工程指示 / 要求簡箋(E.I.)

工程指示編號：EI / 3263 / 21

工程名稱：亞皆老街中電

工程項目：百葉 大樓百葉用防水片(電機房)(大貨)(T1-T3)(1-23/F)

圖號 = 852-TLF-01

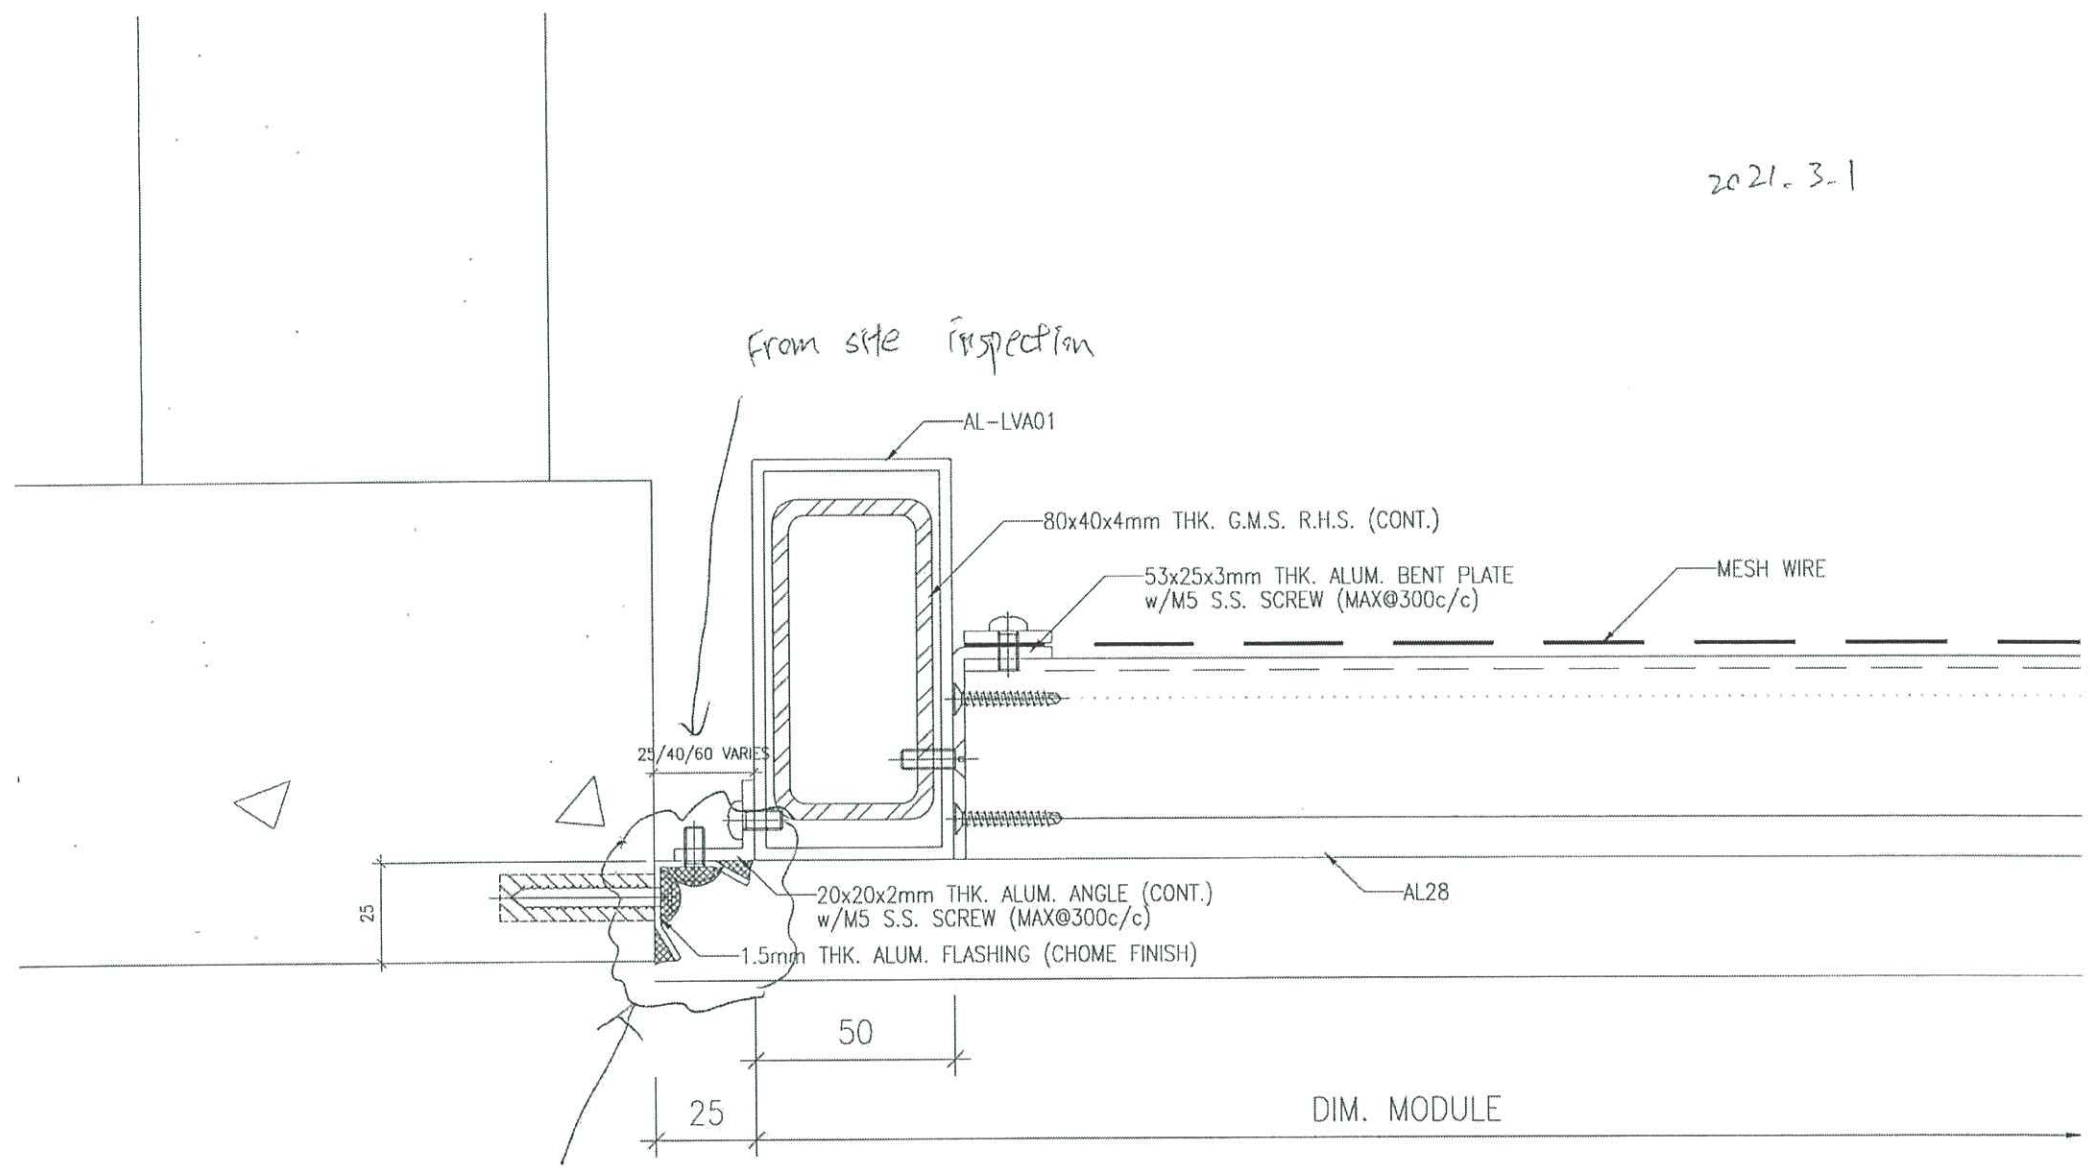
內容：
請按加工圖生產防水片送地盤安裝用
EI3106 樣板防水片現場已試裝，現放行大貨
謝謝。

From site inspection

Revised flashing detail to avoid crushing to cladding and improve the performance for waterproofing.

L	A	數量
1354	17	125 200 + 8件後備
1354	32	12 40 + 4件後備

顏色 = 鍍化

材料 = T5mm厚鋁板
